naše značka
5003211517

Věc:
Sušice - ul. Palackého - obnova vodovodu a kanalizace, od křižovatky Nad Lípou po ul. Na stráni

Účel stanoviska: Povolení stavby - nevyžadující ÚR/SP

Příloha: Ověřená příloha žadatele. Tato příloha je nedílnou součástí stanoviska č. 5003211517 ze dne 26.11.2024.

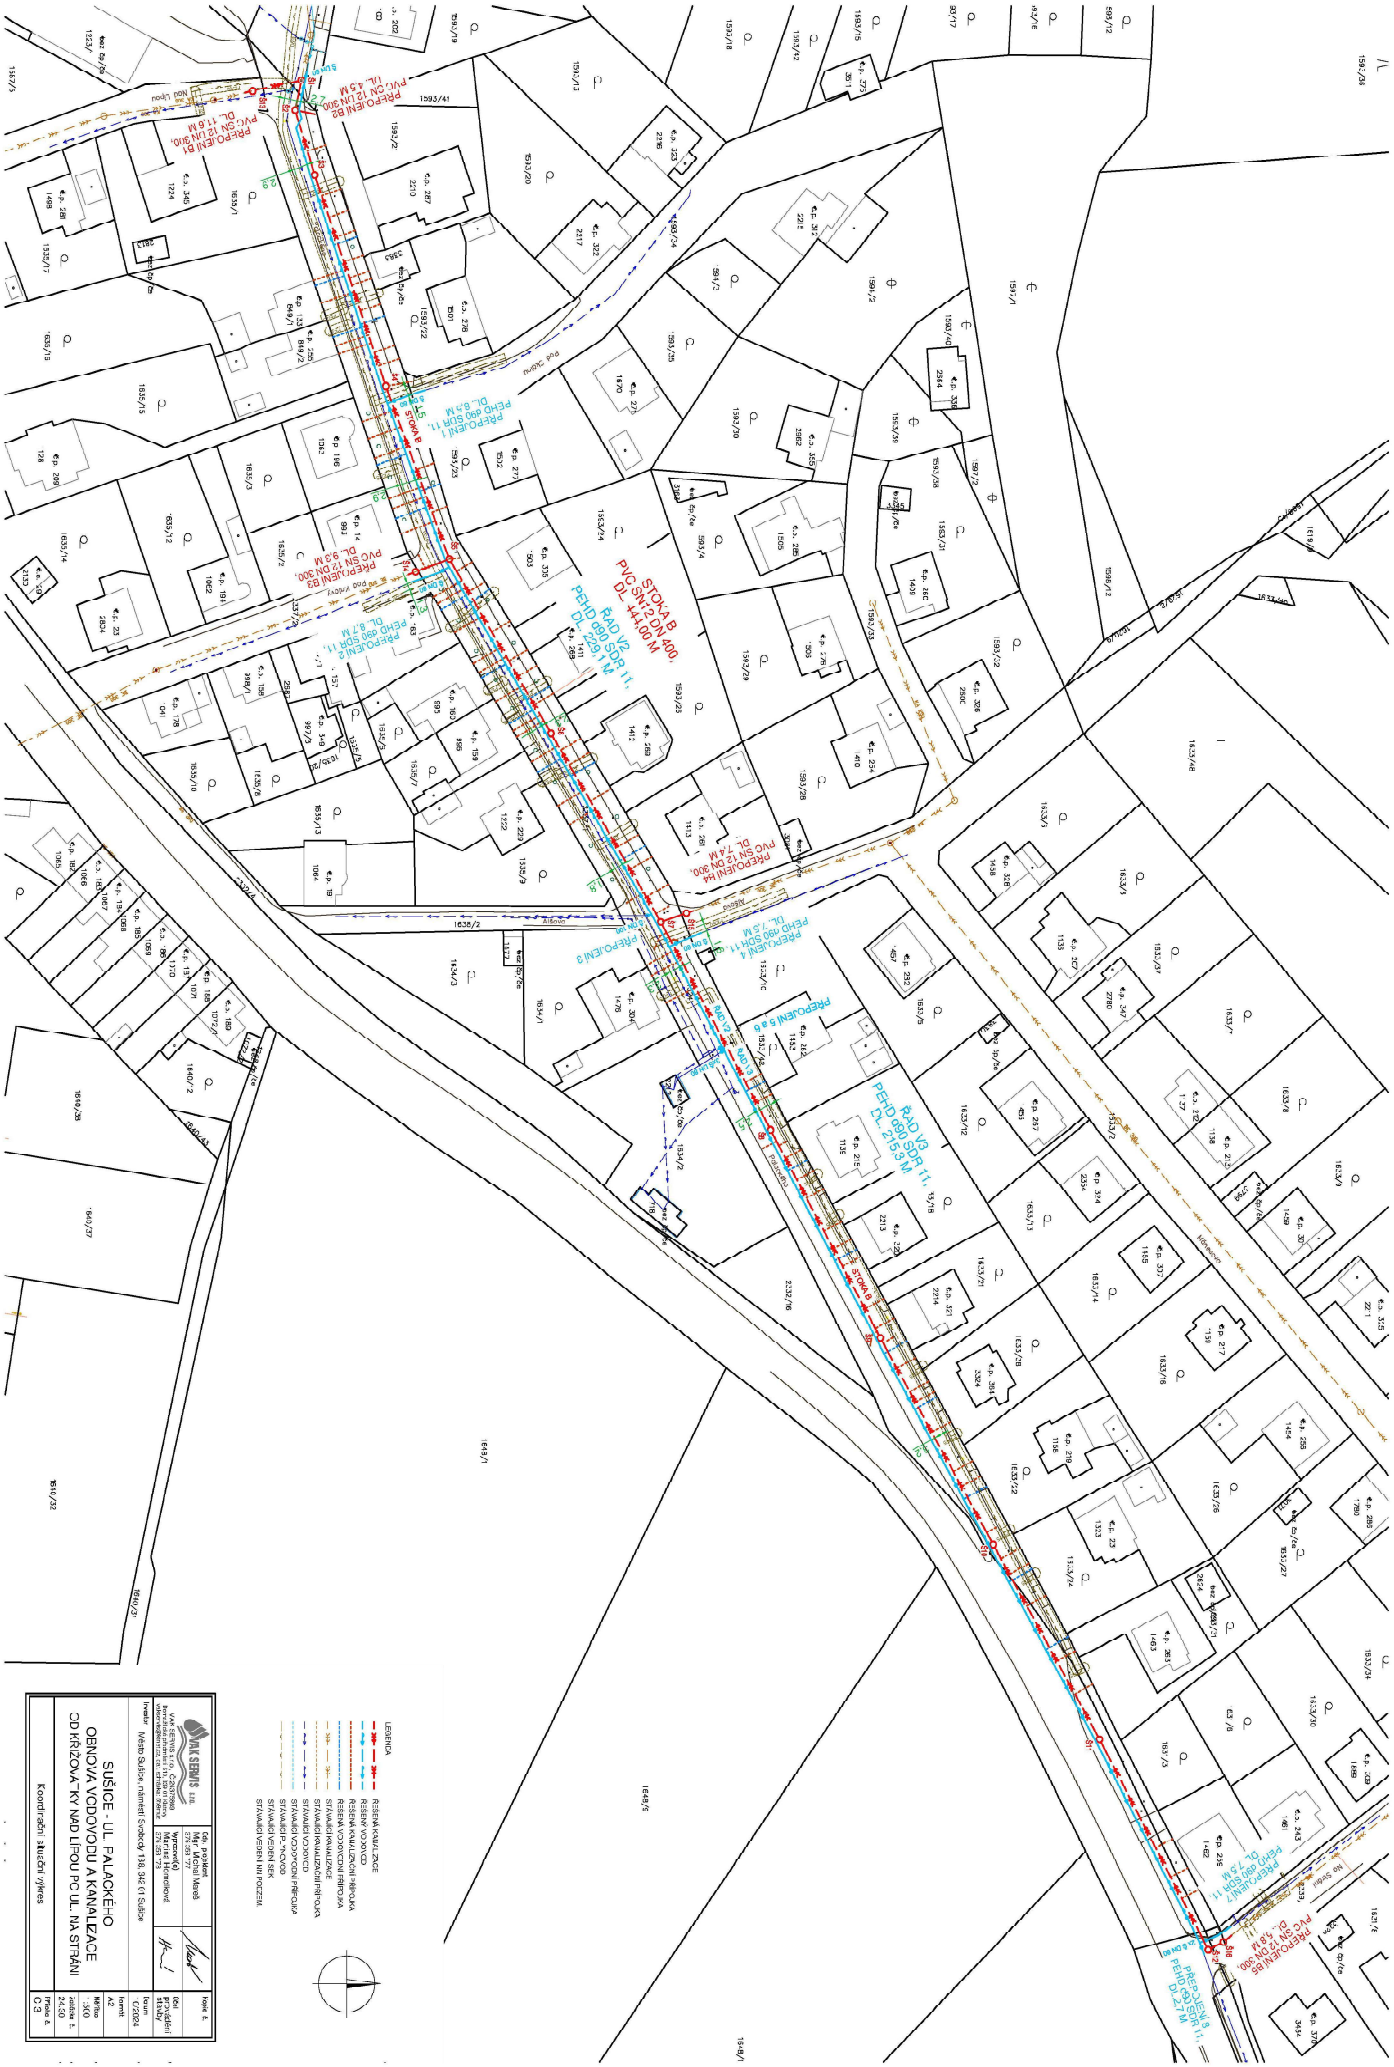
KANALIZACE:
- Křížení a souběh kanalizace, kanalizačních přípojek s PZ musí být v souladu s ČSN 73 6005.

- Obrysy kanalizačních šachet budou umístěny minimálně 500 mm od obrysu PZ.
- Ke křížení kanalizačního potrubí s PZ může dojít v minimální vzdálenosti 500 mm.
- K souběhu kanalizačního potrubí s PZ může dojít v minimální vzdálenosti 1000 mm.
- Úhel křížení PZ s kanalizačním potrubím bude 90°,nelze-li tento úhel v odůvod.případech dodržet,může být úhel křížení menší,nejméně však 60°.
- Kanalizace bude křížit PZ spodem.
- Při křížení kanalizace a PZ z materiálu PE bude provedena kontrola funkčnosti signalizačního vodiče.
- Dojde - li ke křížení stokového potrubí s PZ v menší vzdálenosti než 500 mm, minimálně však 150 mm, opatří se PZ plynotěsnou chráničkou přesahující stokové potrubí min.1 metr na každou stranu. Technické řešení osazení chrániček na PZ musí být předem odsouhlaseno naším samostatným stanoviskem.

VODOVOD:
- Křížení a souběh vodovodu, vodovodních přípojek s PZ musí být v souladu s ČSN 73 6005.
- Obrysy vodovodních šachet budou umístěny minimálně 500 mm od obrysu PZ.
- Ke křížení vodovodního potrubí s PZ může dojít v minimální vzdálenosti 150 mm.
- K souběhu vodovodního potrubí s PZ může dojít v minimální vzdálenosti 500 mm.
- Při křížení PZ z materiálu PE bude provedena kontrola funkčnosti signalizačního vodiče.
- Úhel křížení PZ s vodovodním potrubím bude 90°, nelze-li tento úhel v odůvodněných případech dodržet, může být úhel křížení menší, nejméně však 60°.
